Restauratie werkzaamheden aan het hoofgebouw De Berkt

Restauratie / renovatie plan kap van landhuis op landgoed 'de Berkt' aan de Kasteellaan 1 te Heesch

Planoverleg

Advies Monumenten commissie Bernheze dd.: 27 maart 2023

Overzicht voor Constructeur en monumentencommissie dd.: 2023-02-16

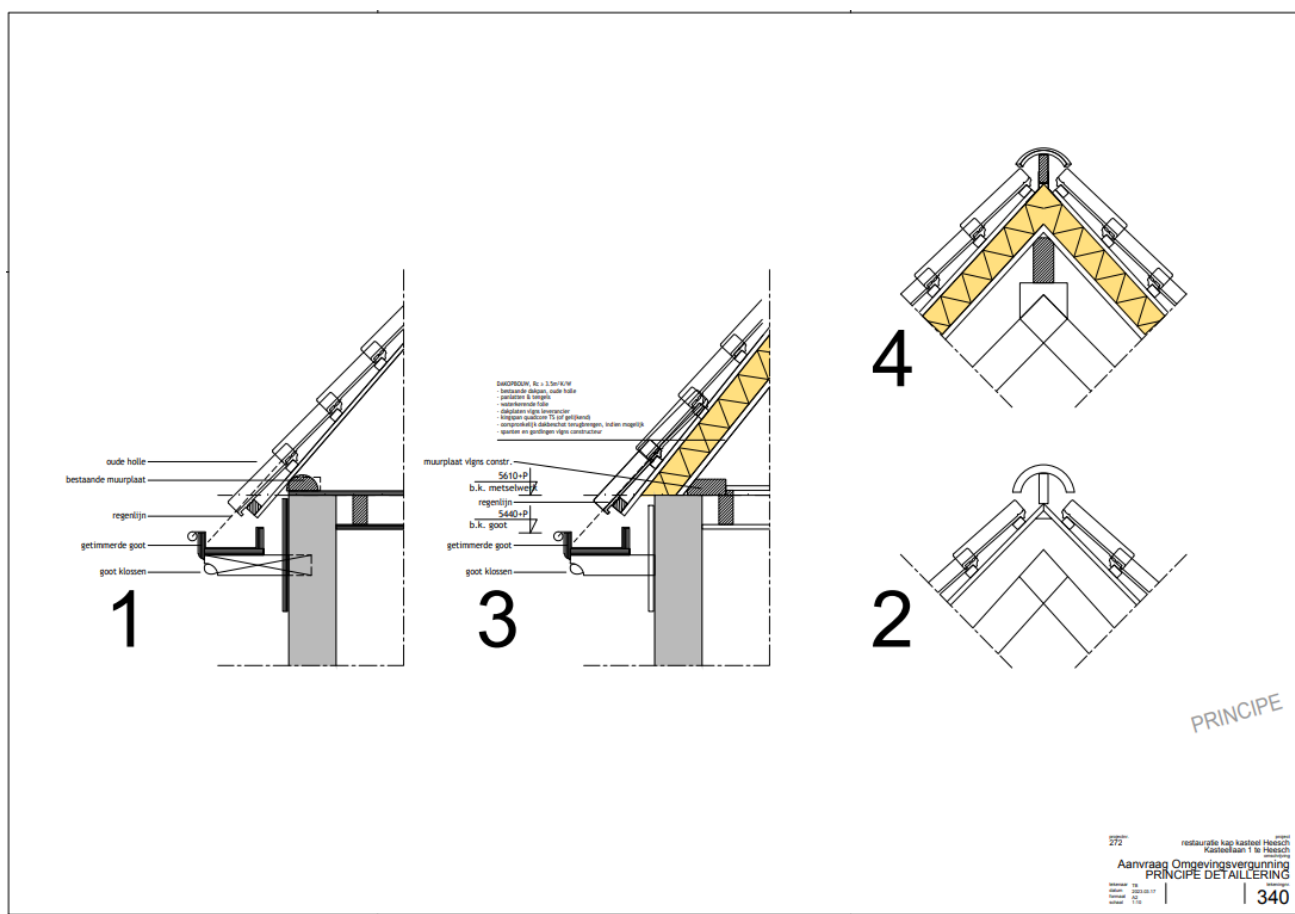
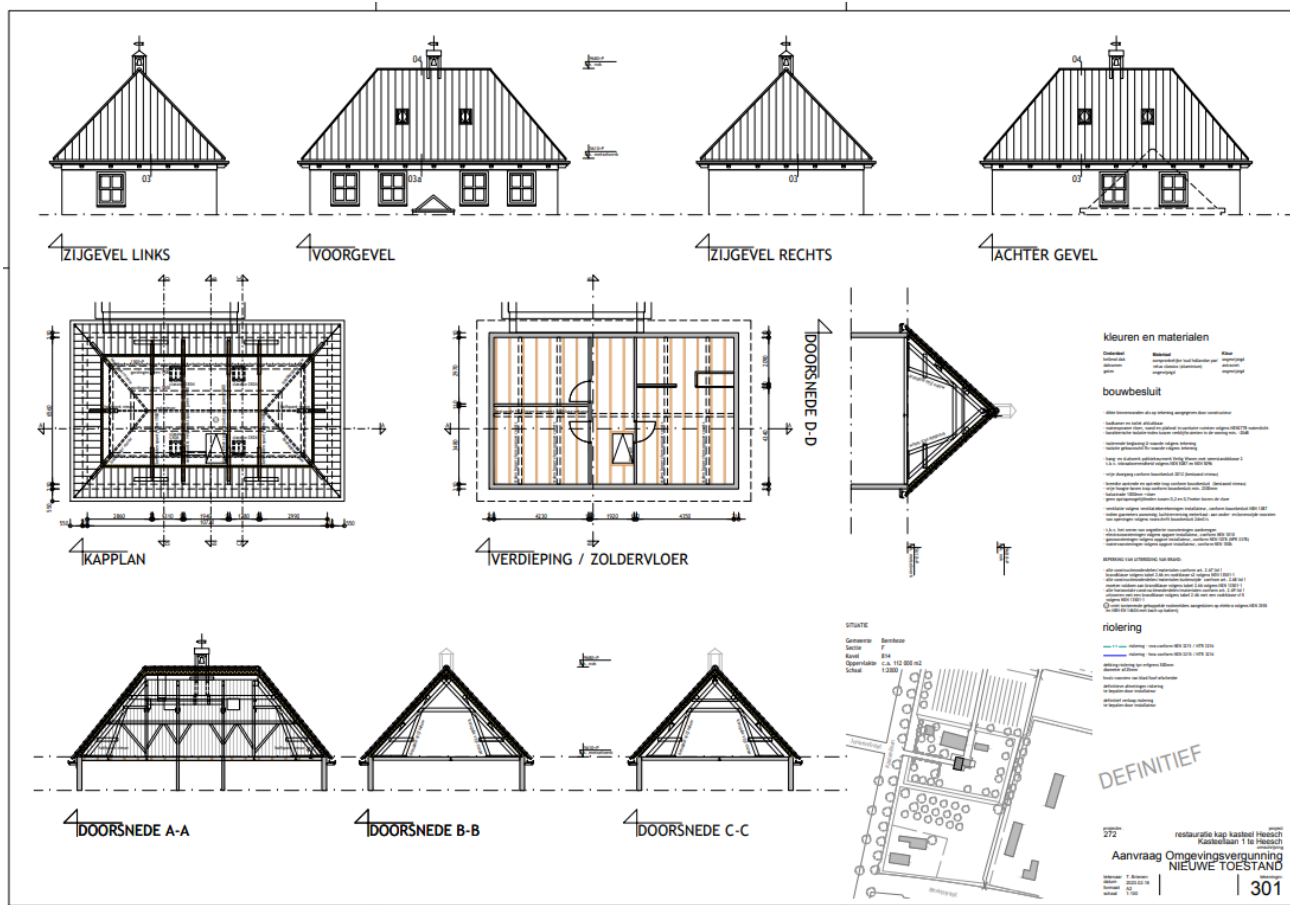
De foto's van de bestaande situatie samen met de toelichting van de architect geeft de commissie een duidelijk beeld van de ingrepen. De ingrepen sluiten aan bij de uitgangspunten van de monumentenzorg, waardoor de commissie AKKOORD gaat met het plan. Enkel wordt aandacht gevraagd voor de aansluiting van de bestaande pannen ter plaatse van de hoekkepers wegens de aanpassingen van de schuine van het dak.

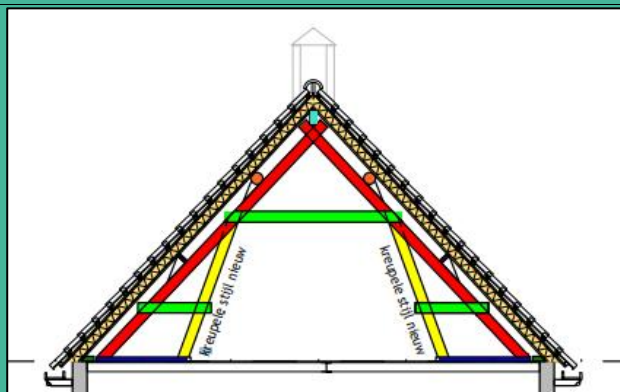
Herstel en verstevigen te licht uitgevoerde dakconstructie uit 1900:

Verplaatsen (eiken spant, 155x95, Jan de Jong, 1980) boven dragende muur, aanbrengen nieuw spant boven dragende muur: in eik. (1200+3500 mm) = 4700 mm

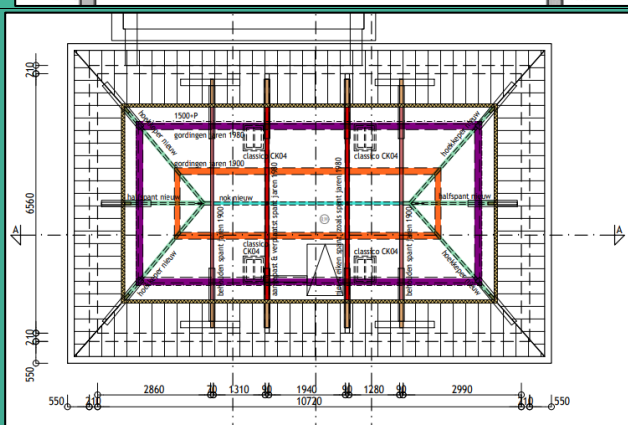
Herstel en verstevigen te licht uitgevoerde dakconstructie uit 1900:

Aanbrengen 4 hoekkepers uitgevoerd als half-spant op de bestaande zijgevels, met verbindingsbalk en stijl en slof 4 stuks a 71mm x171mm in eik. (5000+1200+3500 mm) = 9700 mm
